# Dell™ PowerEdge™ SC1430 Systems Information Update

# System Setup Program Update

**Figure 1. Main System Setup Program Screen**

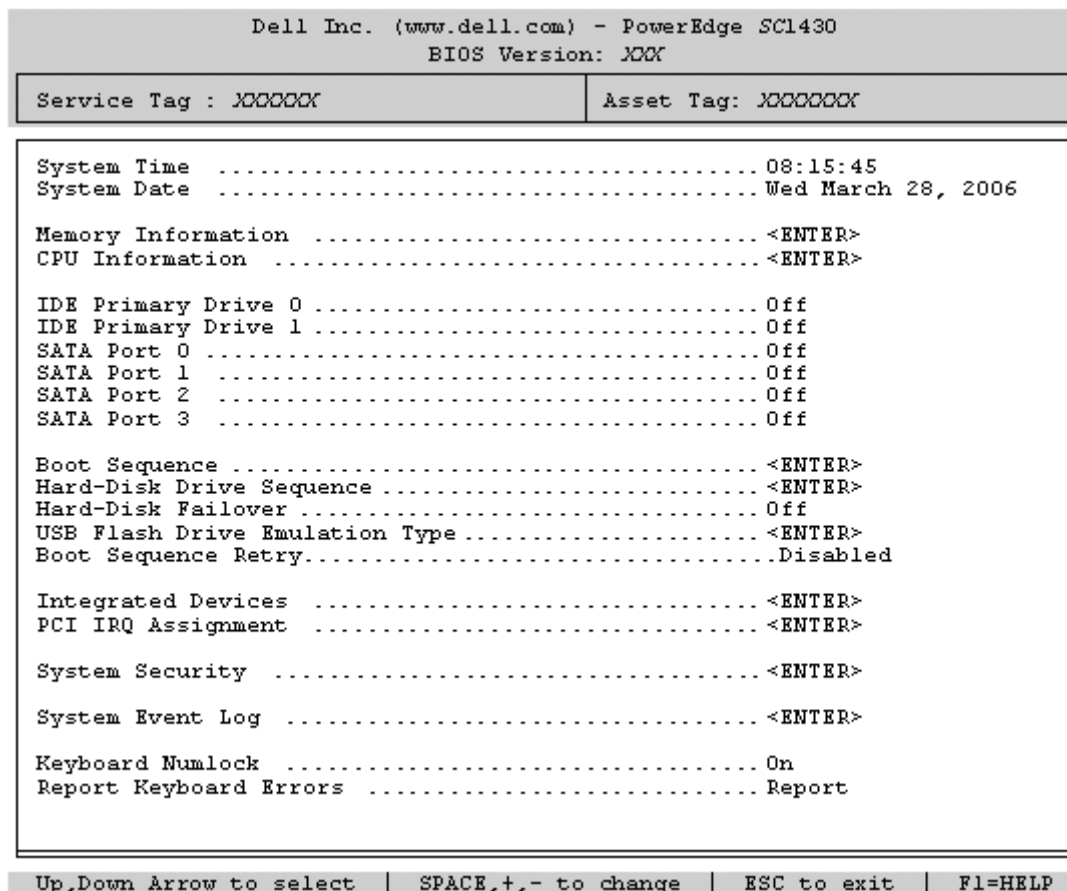
Figure 1 shows the updated main System Setup program screen. Table 2 lists a new option on the System Setup main screen.

Option	Description
Boot Sequence Retry (Disabled default)	Enables or disables the Boot Sequence Retry feature. When set to <b>Enabled</b> , the system reattempts the boot sequence after a 30-second timeout if the previous boot attempt failed.

**Abbildung 1. System-Setup-Hauptbildschirm**

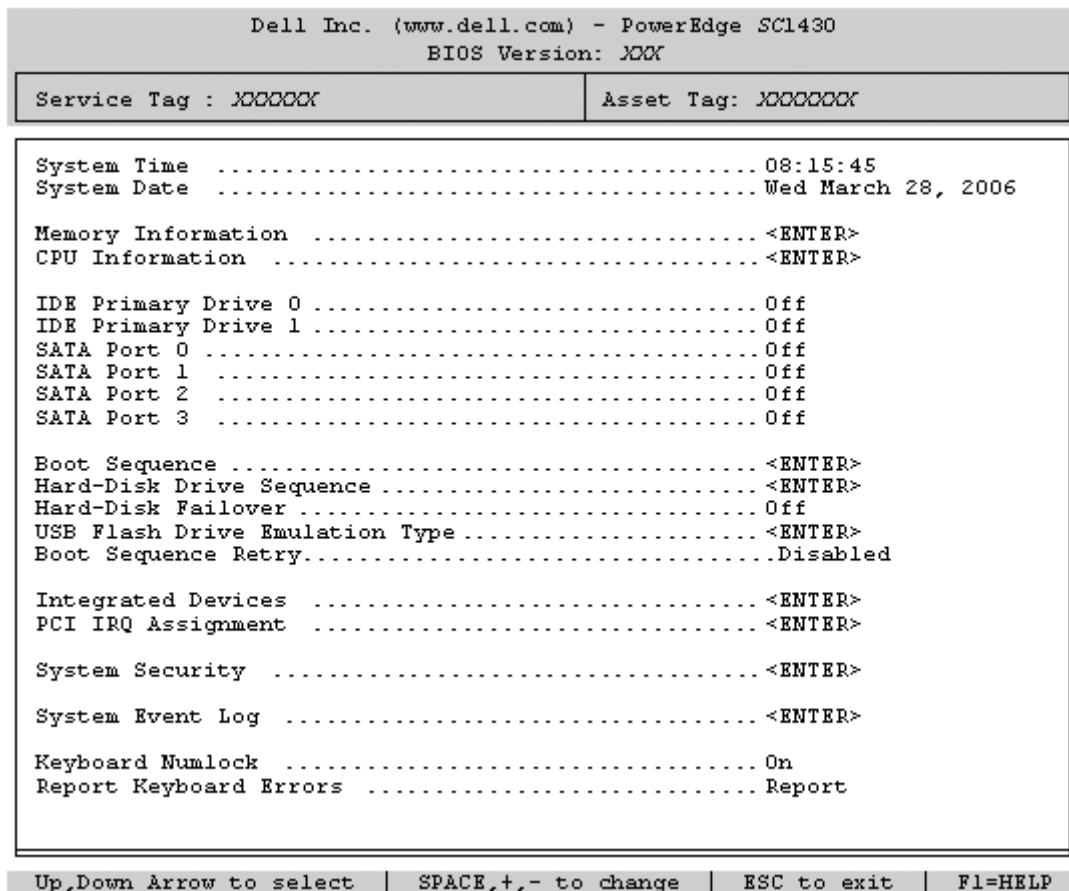
Abbildung 1 zeigt den aktualisierten Hauptbildschirm des System-Setup-Programms. In Tabelle 2 ist eine neue Option im System-Setup-Hauptbildschirm beschrieben.

<b>Option</b>	<b>Beschreibung</b>
Boot Sequence Retry (Standardeinstellung Disabled)	Aktiviert oder deaktiviert die Funktion zum erneuten Durchlaufen der Startreihenfolge. Wenn diese Option auf <b>Enabled</b> (Aktiviert) gesetzt ist, versucht das System die Startreihenfolge nach einer 30-sekündigen Pause erneut zu durchlaufen, falls ein vorheriger Startversuch fehlgeschlagen ist.

**Figura 1. Pantalla principal del programa de configuración del sistema**

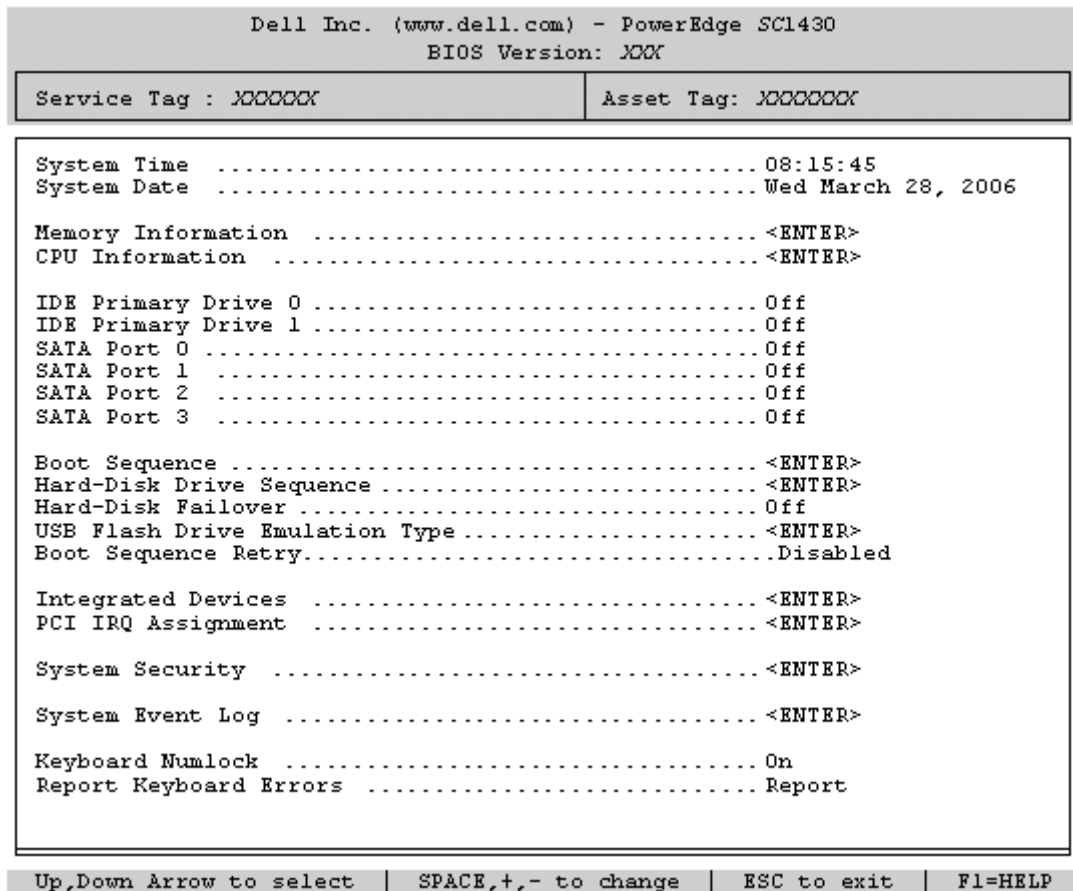
En la figura 1 se muestra la pantalla principal actualizada del programa de configuración del sistema, y en la tabla 2 se describe una nueva opción de la pantalla principal del programa de configuración del sistema.

Opción	Descripción
Boot Sequence Retry (valor predeterminado: Disabled)	Activa o desactiva la función Boot Sequence Retry (Reintento de la secuencia de inicio). Cuando esta opción está activada ( <b>Enabled</b> ), el sistema reintenta la secuencia de inicio tras un tiempo de espera de 30 segundos si el intento de inicio anterior ha fallado.
